URBANISTIČKI PLAN UREĐENJA DIJELA NASELJA KOŠLJUN

IZVJEŠĆE O JAVNOJ RASPRAVI

Županija: ZADARSKA ŽUPANIJA Općina/Grad: GRAD PAG		
Naziv prostornog plana: URBANISTIČKI PLAN UREĐENJA DIJELA NASELJA KOŠLJUN		
Odluka predstavničkog tijela o izradi plana: Službene novine Grada Paga br. 10/2019, 13/2019.	Odluka predstavničkog tijela o donošenju plana: Službene novine Grada Paga br.	
Javna rasprava (datum objave): „Zadarski list“, 21.7.2021. web stranice Grada Paga, 21.7.2021. web stranice MPUGDI, 26.7.2021.	Javni uvid održan: od 26.7.2021. do 24.8.2021.	
Pečat tijela odgovornog za provođenje javne rasprave:	Odgovorna osoba za provođenje javne rasprave: _____ Marija Radoslović, dipl. iur.	
Suglasnost na plan prema čl. 108. Zakona o prostornom uređenju ("Narodne novine" br. 153/13, 65/17, 114/18, 39/19, 98/19): klasa: _____ ur.broj: _____ datum: _____		
Pravna osoba/tijelo koje je izradilo plan: URBANISTICA d.o.o. Zagreb, Gajeva 2a		
Pečat pravne osobe/tijela koje je izradilo plan: <div style="text-align: center;">  </div>	Odgovorna osoba: <div style="text-align: center;">  </div> _____ Jasminka Pilar-Katavić, dipl.ing.arh.

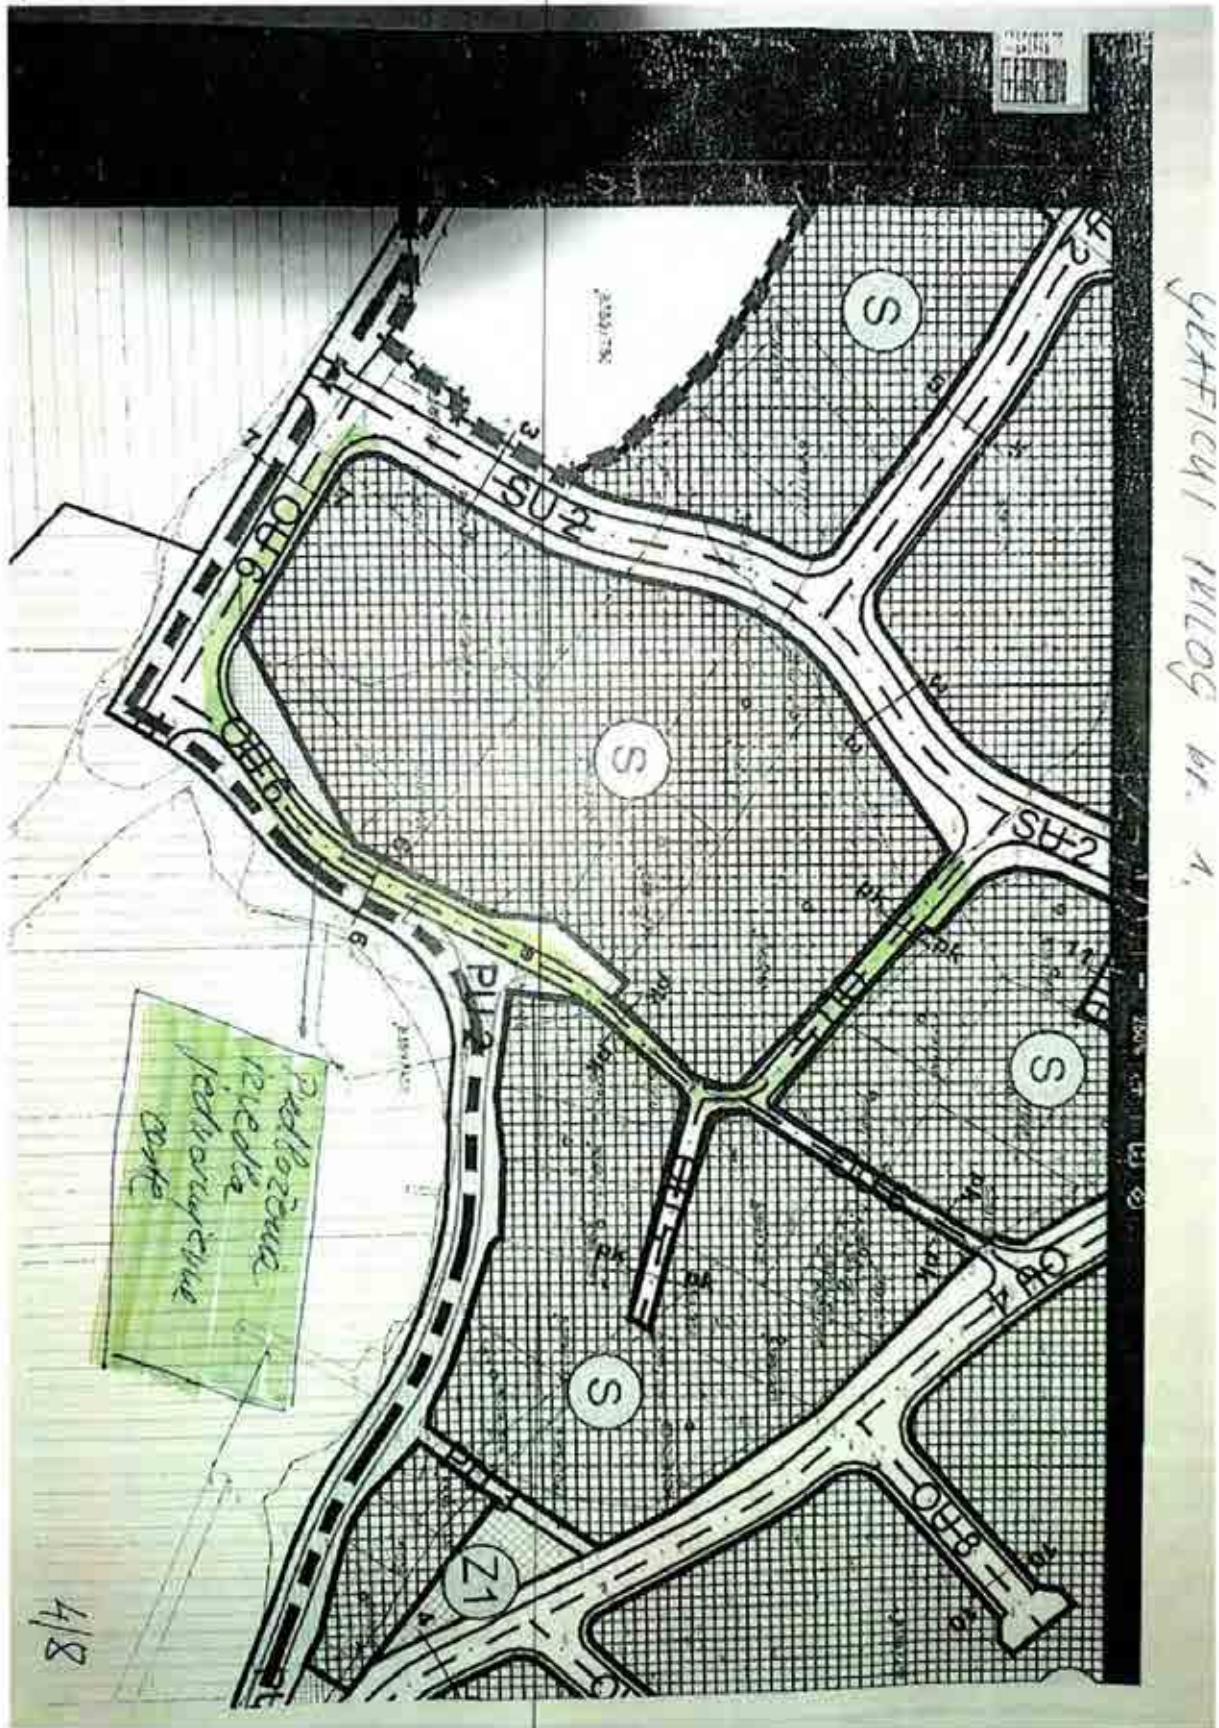
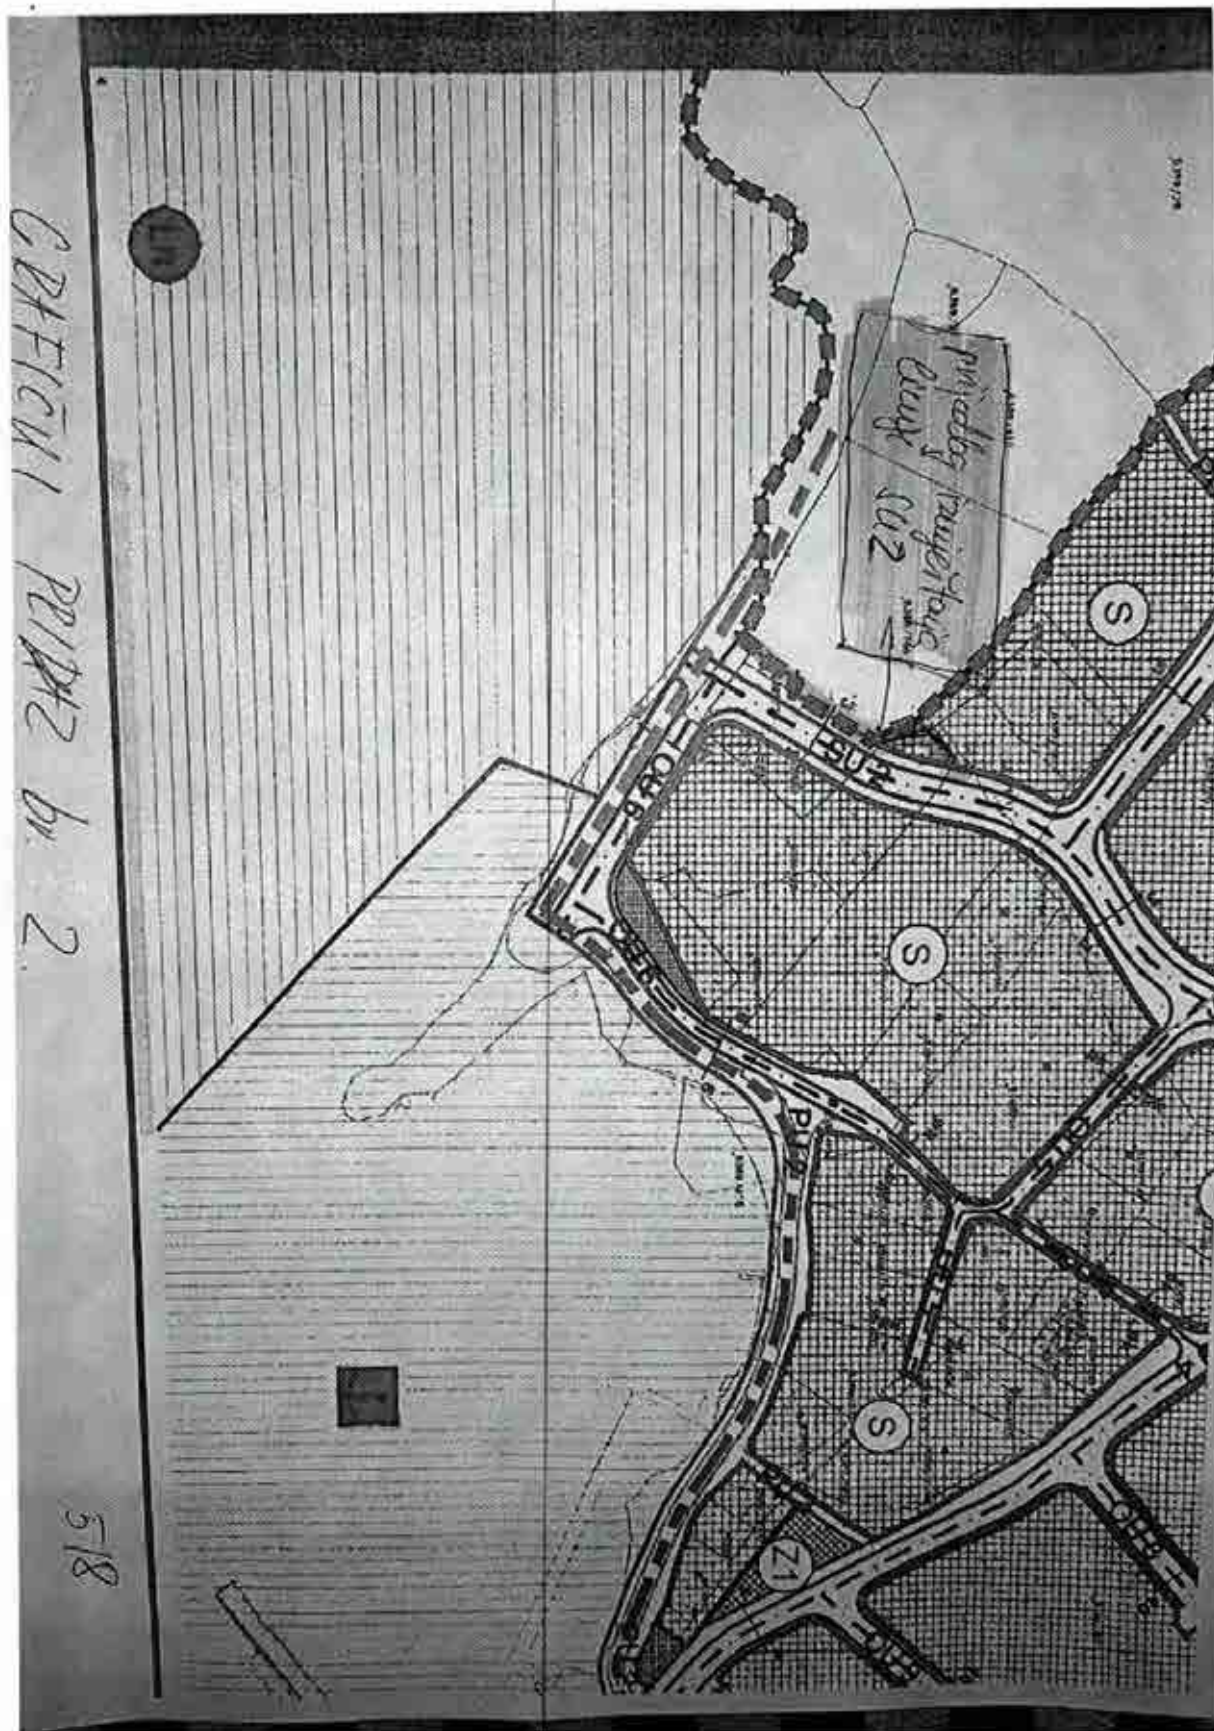
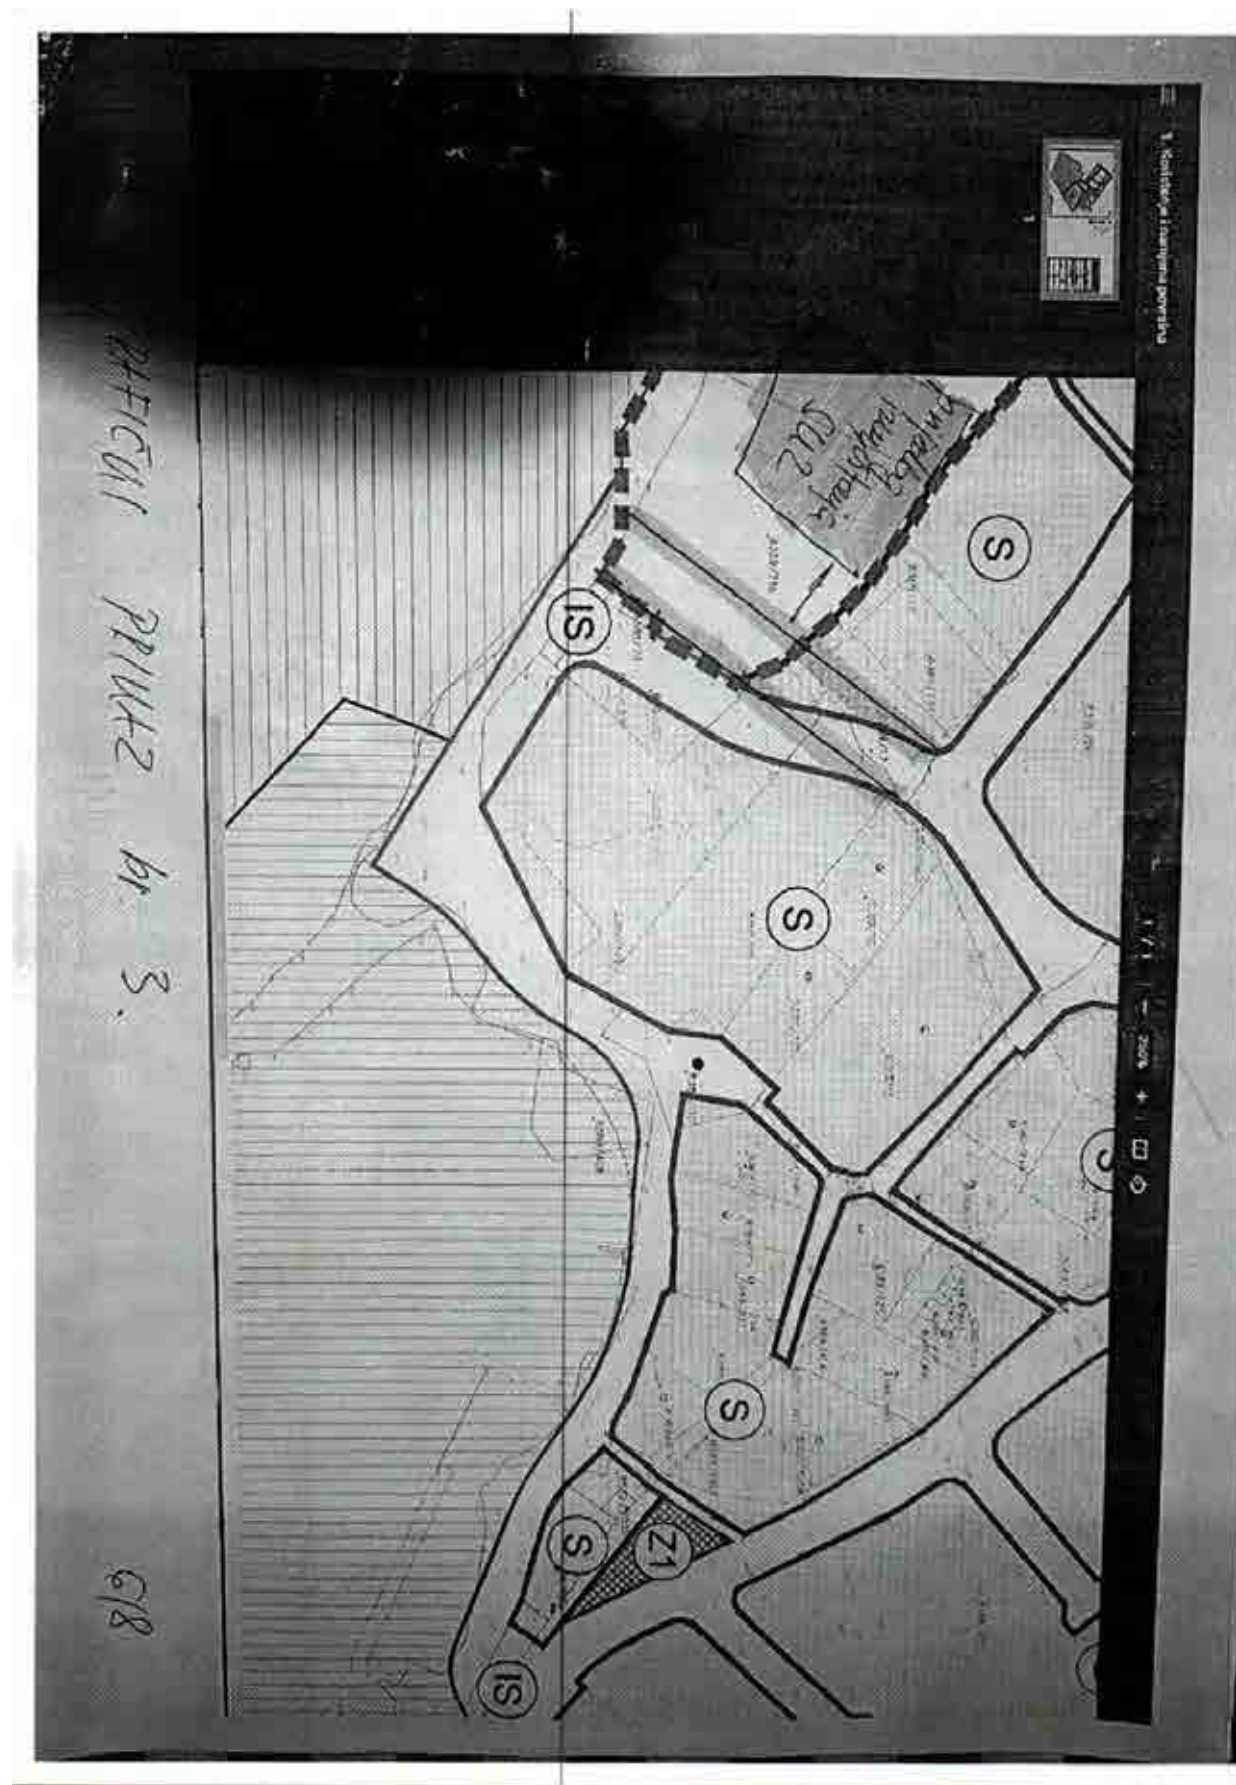
Predlažem (prijedlog br. 2.), da se sukladno *grafičkom prikazu 2. iz prilogu*, linija SU2 pomakne prema zapadu na način da prati granicu k.č. 8389/22 a što će omogućiti racionalno korištenje i očuvanje maksimalnog mogućeg kapaciteta čestica. Sama buduća prometnica izmjestila bi se minimalno te bi ostala u svom punom profilu.

Konačno, **predlažem (prijedlog br. 3.)** izrađivaču da se prometnica SU2 izmjesti prema zapadu na način koji je prikazan u *grafičkom prikazu br. 3. u prilogu*. Navedeno predlažemo iz razloga što je sama svrha prometnice SU2 „sabirati“ budući promet te omogućavati pristup luci nautičkog turizma

ali i prostoru R3 zone. „Sabirati“ promet koji bi bio usmjeren prema OU6 (jednosmjerna ulica) potencijalno dovodi do prometnog problema.

Također, prometnicu nije moguće u ovom postupku izmjestiti na način predložen u *prijedlogu 3.* jer je za područje sportsko-rekreacijske namjene Prostornim planom uređenja Grada Paga određena obveza izrade urbanističkog plana uređenja te ovim Planom nije moguće zadirati u prometno rješenje predmetne zone.

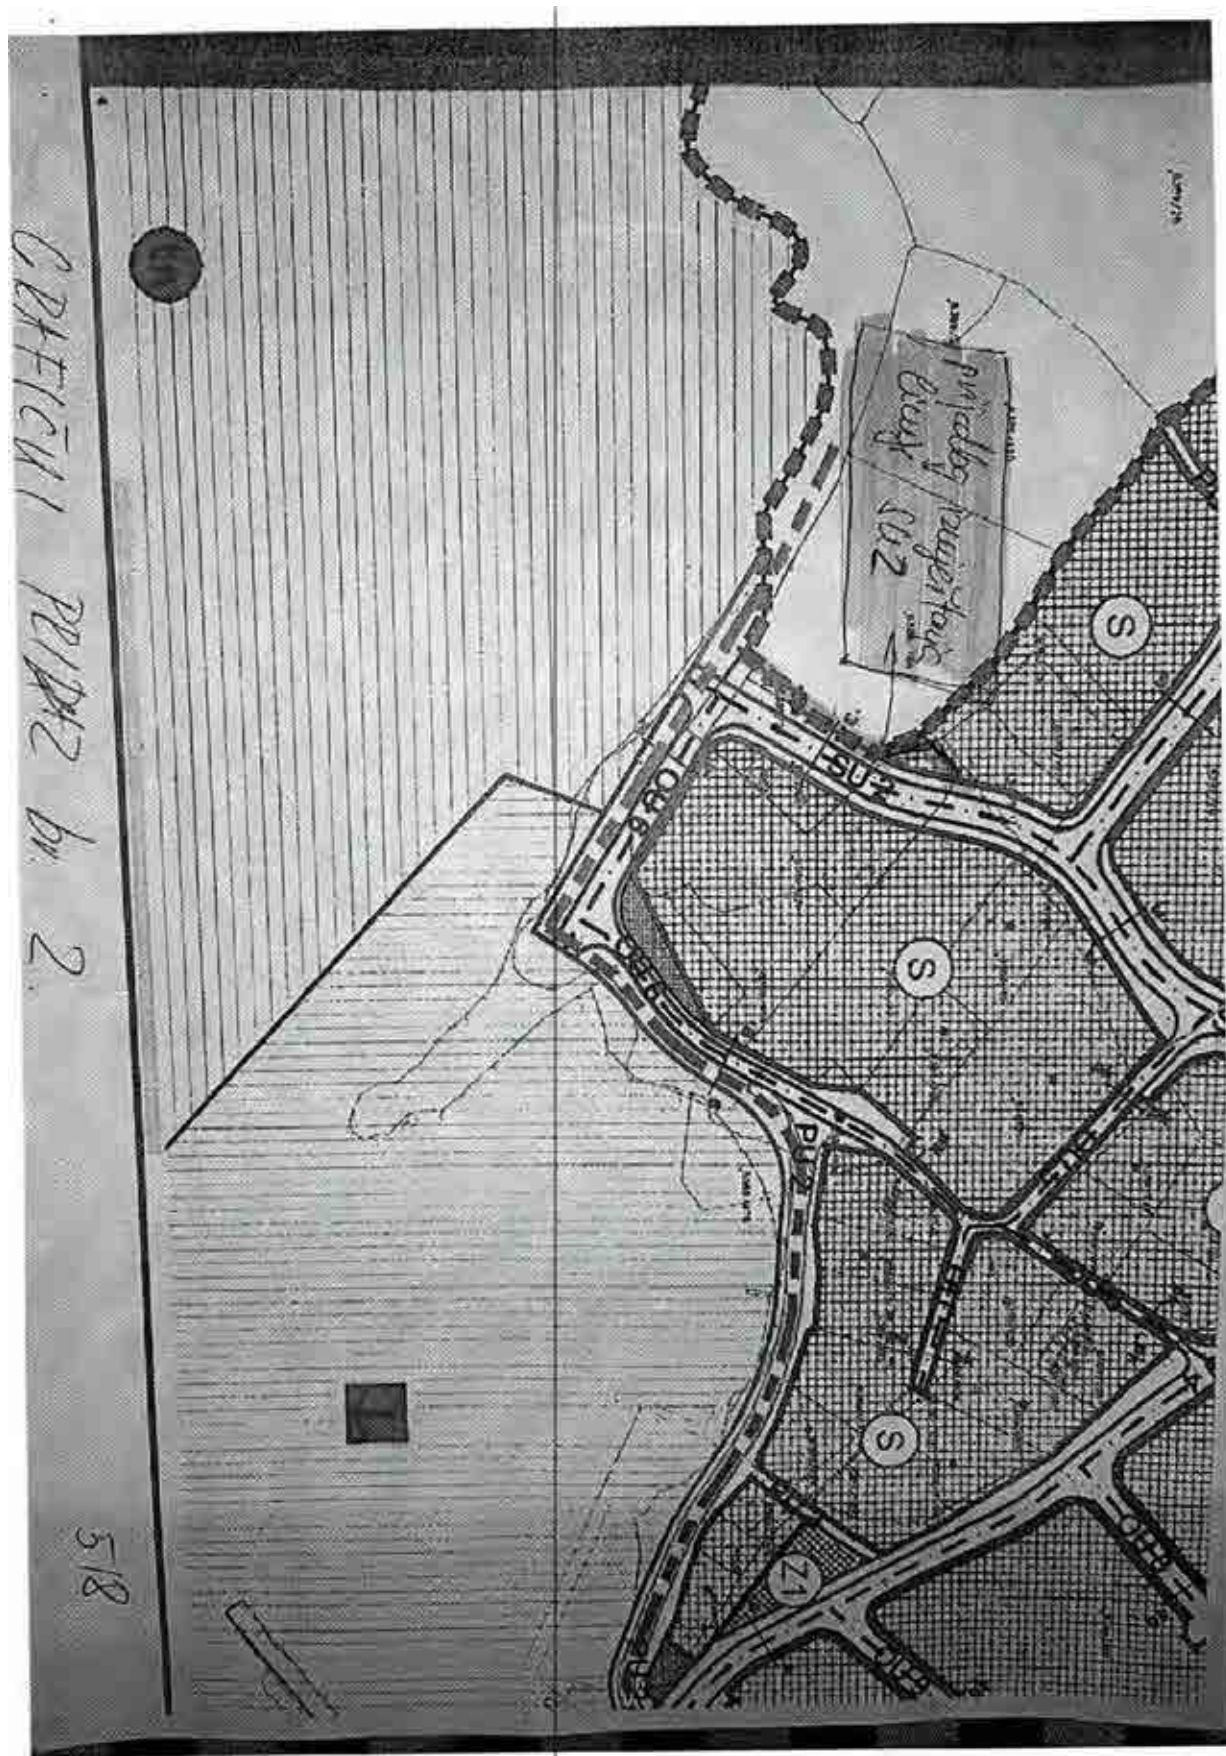
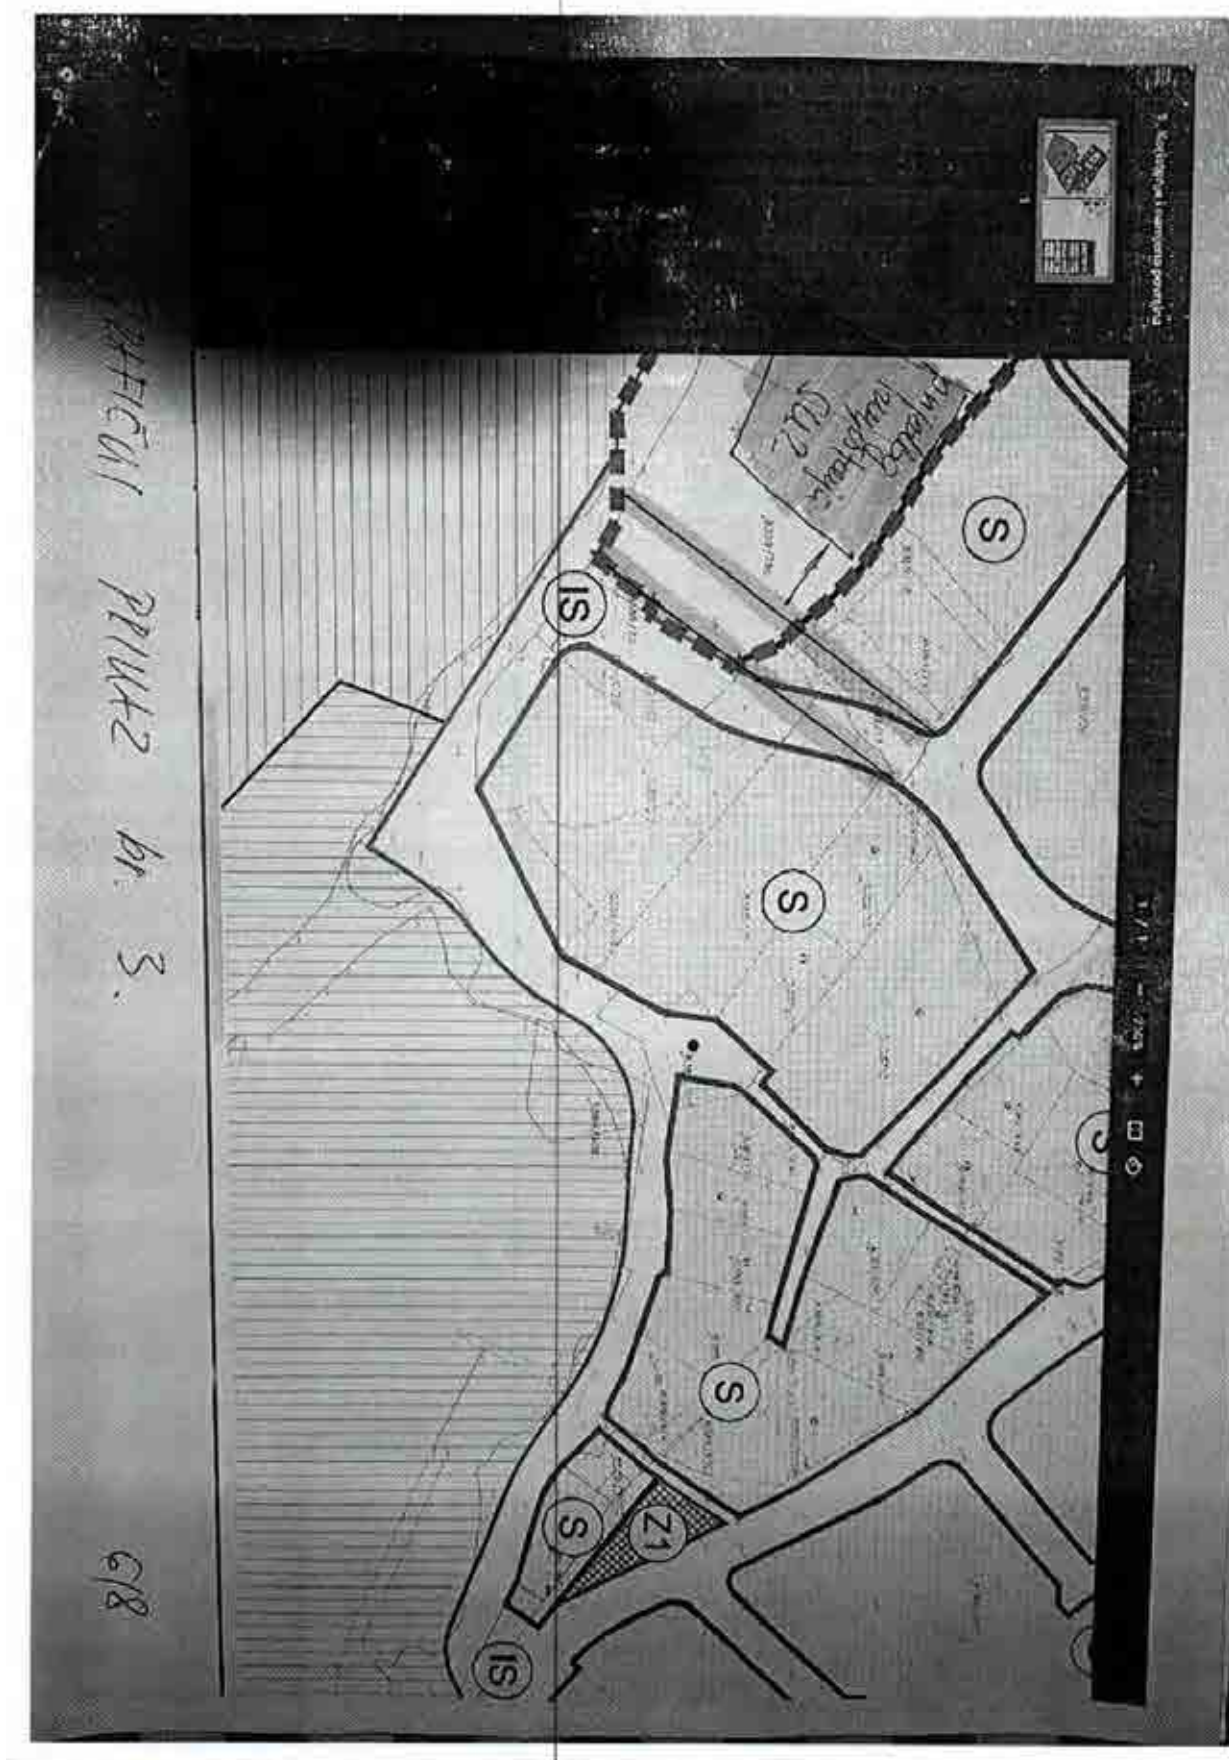
Predlažem (prijedlog br. 2.), da se sukladno *grafičkom prikazu 2. iz prilogu,* linija SU2 pomakne prema zapadu na način da prati granicu k.č. 8389/22 a što će omogućiti racionalno korištenje i očuvanje maksimalnog mogućeg kapaciteta čestice. Sama buduća prometnica izmjestila bi se minimalno te bi ostala u svom punom profilu.

Konačno, **predlažem (prijedlog br. 3.)** izrađivaču da se prometnica SU2 izmjesti prema zapadu na način koji je prikazan u *grafičkom prikazu br. 3. u prilogu.* Navedeno predlažemo iz razloga što je sama svrha prometnice SU2 „sabirati“ budući promet te omogućavati pristup luci nautičkog turizma

all I prostoru R3 zone. „Sabirati“ promet koji bi bio usmjeren prema OU6 (jednosmjerna ulica) potencijalno dovodi do prometnog problema.
